Offener freiraumplanerischer Realisierungswettbewerb zur Neugestaltung des Neuwieder Marktplatzes

Wettbewerbsdokumentation

1. PREIS

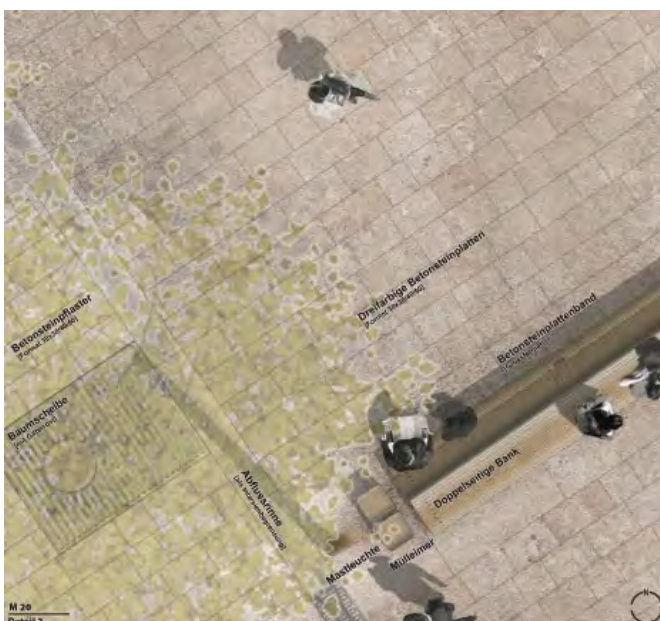
Der Entwurf basiert auf der Grundidee, eine Platzintarsie zu definieren, die von Bäumen eingerahmt wird. Der Baumrahmen wird je nach angrenzender Bebauung unterschiedlich ausformuliert. Die Platzfläche selbst wird in zwei Nutzungsbereiche zониert, ohne dass hierbei eine zu starke Trennung erzeugt wird. Die Platzintarsie wird eingerahmt durch Bankelemente, die die Platzfläche aufspannen und gleichzeitig attraktive Aufenthaltsmöglichkeiten unter Bäumen schaffen.

Der Entwurf schafft es, einen Kirchenvorplatz zu definieren. In der Achse der Kirche wird ein Wasserspiel angeordnet, was die Wechselbeziehung zwischen Kirche und Platz unterstützt.

Der großzügige Multifunktionsbereich bietet eine angemessen große Fläche für unterschiedlichste Nutzungen wie Märkte, Events bzw. qualitativen Aufenthalt. Der geplante Pavillon stärkt das gastronomische

Angebot, erscheint in seiner Lage flexibel und unterstützt den Platz als Anziehungspunkt.

Das Gestaltungskonzept in den Randbereichen, sowohl in der Pfarrer-Werner-Mörchen Straße als auch in der Kirchstraße eröffnet Optionen für attraktive Erdgeschossnutzungen in Verbindung mit Außengastronomie.

Die zweireihige Baumanordnung im südwestlichen Teil bildet einen klaren „Rücken“ aus. Während im Übergang zur Marktstraße und zur Marktkirche eine offene Gestaltung durch Baumgruppen erreicht wird. Die Anordnung der Bäume, insbesondere in den Ecksituationen ermöglicht vielfältige Wegebeziehungen. Die neue Anordnung der Bäume entgegen dem vorhandenen Bestand kann nur durch eine Neubepflanzung mittels robuster Baumpflanzungen erfolgen. Die Einbeziehung der Fahrbahn (Kirchstraße) lässt einige Optionen im Rahmen von Verkehrsberuhigung zu und eröffnet die Möglichkeit, den Bereich Kirchstraße in den öffentlichen Raum einzubeziehen. Ebenso wird durch die Ausgestaltung eine selbstverständliche Anbindung an die umliegenden Straßenbereiche ermöglicht.

Die Entwurfsverfasser schlagen ein Betonsteinpflaster vor, das in unterschiedlichen Plattenformaten und Farbnuancen eingesetzt werden soll. In den dargestellten Details kommt der Anspruch einer hohen Gestaltungsqualität zum Ausdruck.

Insgesamt stellt der Entwurf einen überzeugenden gestalterischen und funktionalen Beitrag zur gestellten Aufgabenstellung dar. Er geht sensibel mit den Qualitäten des Ortes um, bietet zugleich hohe Flexibilität in der Nutzung und verspricht eine neue Impulswirkung für das Umfeld.

ANKAUF

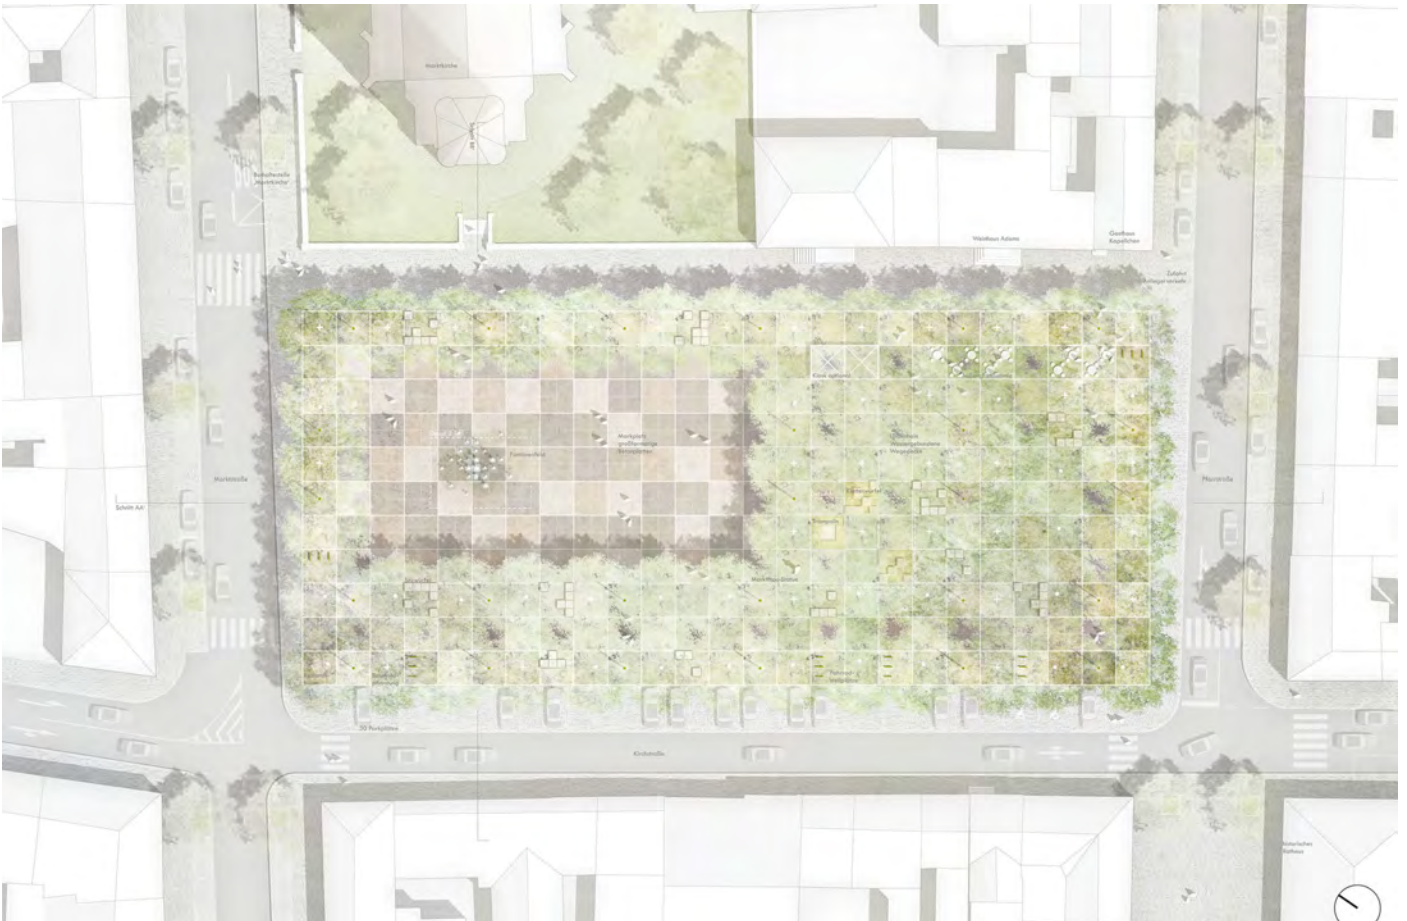
Der Vorschlag eines Baumhaines und klaren Baumrahmens mit großer zusammenhängender freier Platzfläche wird als starke Grundidee für diesen Stadtplatz gewürdigt. Dass dabei die Bestandsbäume erhalten und durch neue ergänzt werden entspricht zusätzlich der gewünschten nachhaltigen Entwicklung. Leider wird im offenen Platzbereich und in der Randbegrünung nicht auf die Zugangsachse zur Kirche geantwortet.

Das gewählte starre Raster, das auch über die wassergebundene Fläche gezogen wird, überzeugt nicht. Im

Gegenteil dominiert dieses Raster unnötigerweise den Platzraum. So werden Baumabstände, Beleuchtung etc. diesem Raster untergeordnet. Das Angebot einer Außenbestuhlung vor den bestehenden Gastronomiebetrieben ist richtig platziert, der Standort für einen möglichen Kiosk ist etwas nah an die bestehende Außengastronomie herangerückt.

Die Einbeziehung der Pfarrer-Werner-Mörchen-Straße in die Platzfläche wird positiv gewertet. Die geforderten Parkplätze werden als Senkrechtparker entlang der Kirchstraße vorgeschlagen, dies ist bei der Enge der Fahrbahn (4,25m) problematisch.

Der gewünschte Bezug zwischen dem 'Marktteppich' aus großformatigen eingefärbten Betonplatten von 1,75 x 1,75m und der Löchrigkeit und Farbigkeit des heimischen Materials Bims erschließt sich dem Preisgericht nicht.

Insgesamt stellt die Arbeit in ihrer strengen Klarheit einen interessanten Beitrag dar. Diese Strenge führt jedoch gleichzeitig zu konzeptionell fragwürdigen Eingriffen und nutzungsmäßigen Einschränkungen.

ANKAUF

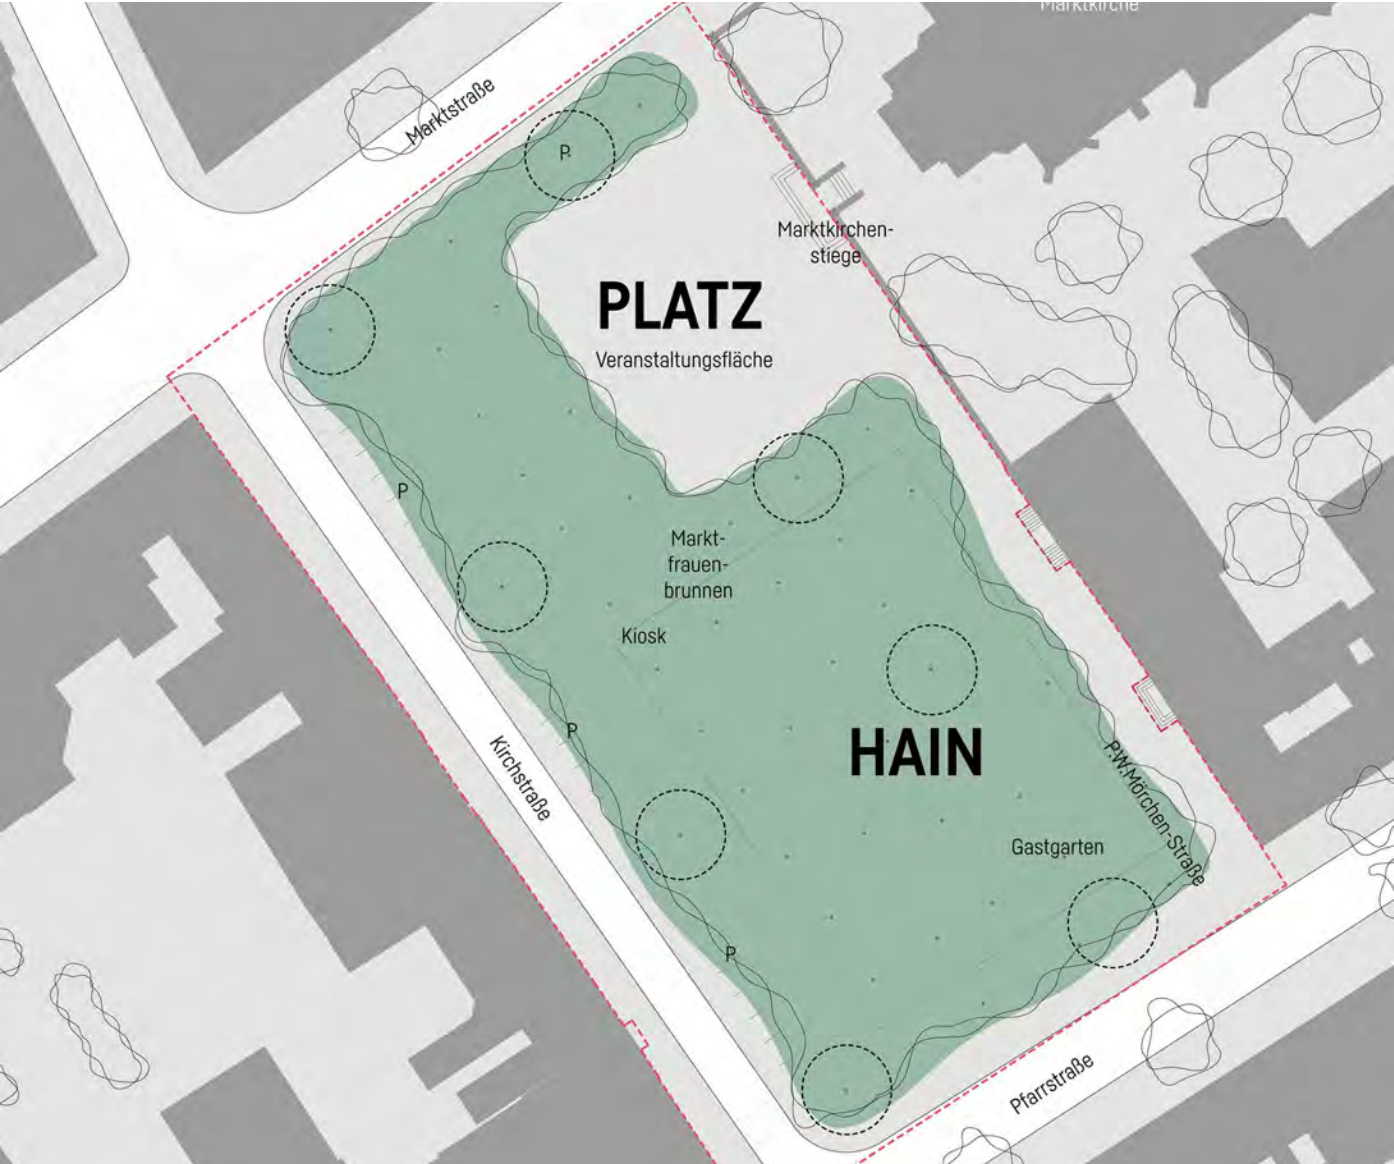
Der Entwurf zeichnet sich durch einen nachhaltigen Beitrag zur ökologischen Aufwertung des Marktplatzes aus. Der vorhandene Baumbestand wurde z.T. berücksichtigt und durch umfangreiche Neupflanzungen ergänzt.

Mit Ausnahme des Platzes vor der Kirche wird der Marktplatz vollständig mit einem Baumhain unterschiedlicher Dichte überstellt. Zusätzlich gewährleistet die wassergebundene Decke im Bereich Spielplatz und Gastgarten die Versickerung des Oberflächenwassers.

Positiv fällt die Neugestaltung des einladend in den Platzbereich ragenden Treppenaufgangs zur Marktkirche auf. Die vorgelagerte Fläche ist multifunktional nutzbar. Sie wird umrahmt von einem Angebot aus Ruhemöglichkeiten, Gastronomie und Marktfrauenbrunnen.

Außengastronomie im Bereich Weinhaus Adams in Zusammenhang mit Bouleplätzen und Spielplatz bietet für alle Generationen eine hohe Aufenthaltsqualität. Die erhöhten Baumscheiben bieten eine willkommene topographische Entzerrung.

Die angebotenen Lösungen für den ruhenden Verkehr sind nachvollziehbar. Die Behindertenstellplätze an der Marktstraße sind von den übrigen Stellplätzen abgekoppelt und unterstützen wirksam Behinderte durch eine diesbezügliche Entflechtung des Verkehrs.

Die netzartige Überspannung der Beleuchtung wird kritisch gesehen, da v. a. die Baumkronen beleuchtet werden.

Die Jury würdigt das nutzungsoffene Platzkonzept, bei dem sich in der Addition von neuem Platzboden, künftigen Inventar und neuer Möblierung die gestalterischen Ambitionen im Detail noch wenig erschließen.
